MISES À JOUR DES PRODUITS & COMMUNICATION AMANI

NEWSLETTERS 2026

NEWSLETTERS 2025

NEWSLETTERS 2024

05.2026 - Installation correcte des Fixscreens Amani

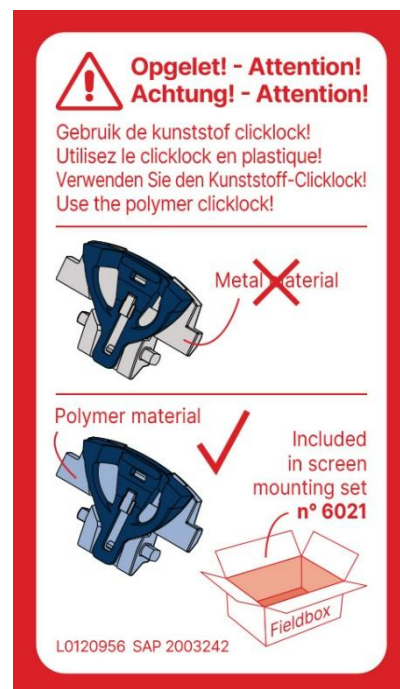
Nous souhaitons attirer votre attention sur un point important concernant l'installation des Fixscreens sur l'Amani. Sur l'Amani, on utilise en effet un **Fixscreen Minimal**. Celui-ci diffère d'un Fixscreen 100 ou 150 et nécessite donc une approche différente lors de l'installation.

Pour Amani, vous devez toujours utiliser un **clicklock en plastique**. Celui-ci se trouve dans la fieldbox sous forme de kit séparé (kit 6021). Vous trouverez également un autocollant sur les parois d'extrémité qui l'indique clairement.

Le clicklock adapté garantit que le screen s'enclenche correctement dans le caisson et fonctionne correctement. Une mauvaise installation peut entraîner un mauvais contact et un fonctionnement moins efficace du ou des screens.

Lors de la pose ou de l'entretien, vérifiez toujours que le clicklock en plastique approprié a bien été mis en place.

Modification des plaques de base

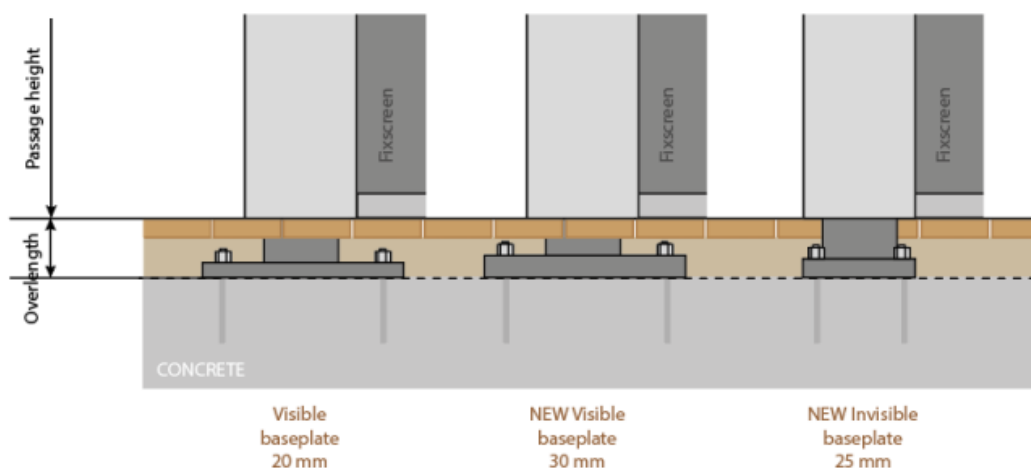
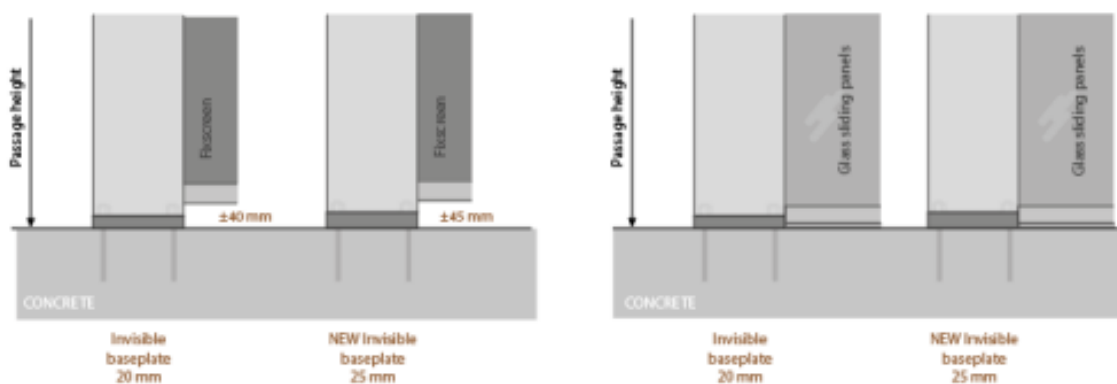
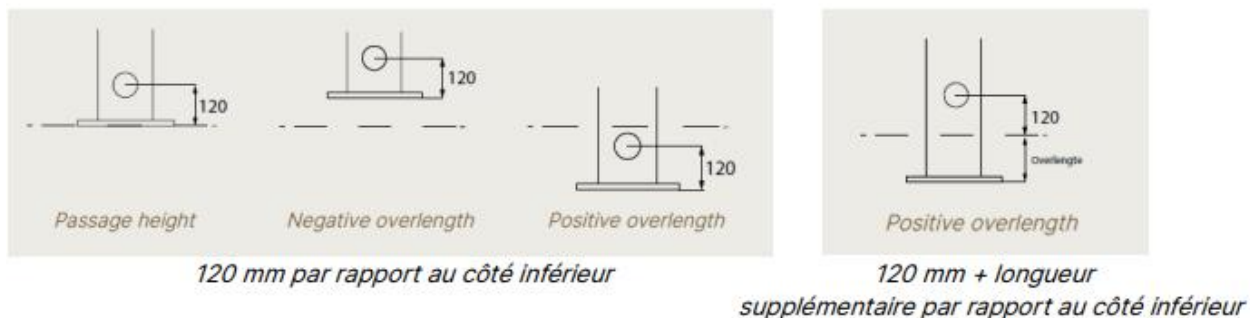
Afin de répondre à des dimensions plus importantes ainsi qu'à des configurations couplées dans les calculs statiques, nous avons **récemment modifié l'épaisseur des plaques de base Amani**.

Visible	Visible (angle)	Invisible
Plaque de base actuelle (épaisseur)	20 mm	20 mm	20 mm
Nouvelle plaque de base (épaisseur)	30 mm	30 mm	25 mm

- Selon les calculs statiques, les plaques de base Amani doivent être **ancrées** directement **dans la fondation en béton**.

- Les colonnes sont fixées avec **une longueur supplémentaire sous le niveau de sol fini**. Le changement d'épaisseur de la plaque de base ne modifie pas la procédure d'installation.
- La **hauteur de passage reste identique**, car elle est toujours mesurée plaque de base comprise.
- Si la fondation en béton est au même niveau que le sol fini, **l'ouverture entre le Fixscreen et le sol augmente de 5 mm**. Pour les parois Loggia ou vitrées, rien ne change.

- La plaque de base plus épaisse entraîne toutefois une légère modification de la hauteur minimale pour l'évacuation de l'eau sur une colonne : de **115 mm** → **120 mm**

Poignée avec serrure à cylindre

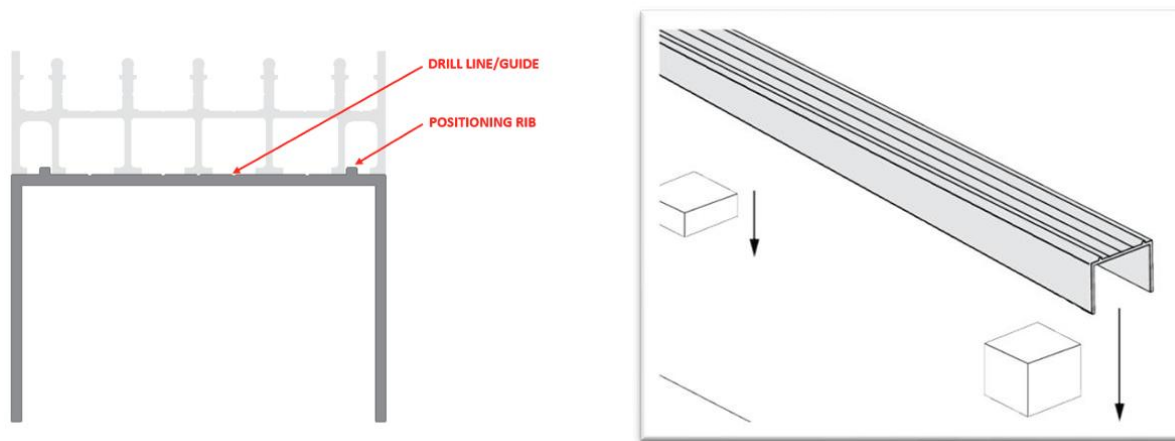
- Dans le cas d'un panneau en verre coulissant d'un seul côté, un renforcement est prévu dans le verre afin que le panneau puisse se fermer proprement dans le profil latéral. Dans ce profil, vous pouvez facilement monter la plaque de fermeture et l'ajuster à la bonne hauteur.

- Pour une paroi coulissante en verre double face, une poignée avec serrure cylindrique et une poignée avec plaque de verrouillage sont prévues. En standard, la poignée avec serrure cylindrique est montée sur le panneau de droite (vu de l'extérieur). La poignée avec plaque de verrouillage est alors montée sur le panneau gauche. Si le client souhaite l'inverse, il peut facilement l'échanger sur place.

- Si vous optez pour cette poignée avec serrure, vous pouvez choisir de ne pas verrouiller le profilé de verre en bas.
- Dans le cas d'un panneau en verre coulissant d'un seul côté, un renforcement est prévu dans le verre afin que le panneau puisse se fermer proprement dans le profil latéral. Dans ce profil, vous pouvez facilement monter la plaque de fermeture et l'ajuster à la bonne hauteur.

Panneaux Loggia plus hauts possibles à partir du 1er janvier 2025 !

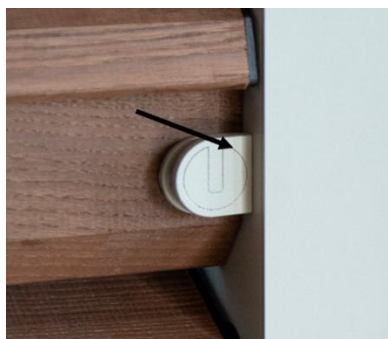
Grâce à l'ajout de renforts internes, nous pouvons désormais proposer des hauteurs de panneaux pour tous les types de loggias jusqu'à 3000 mm inclus. Ainsi, même avec une hauteur sous plafond maximale de 2800 mm, les loggias peuvent désormais être proposées pour l'Amani.
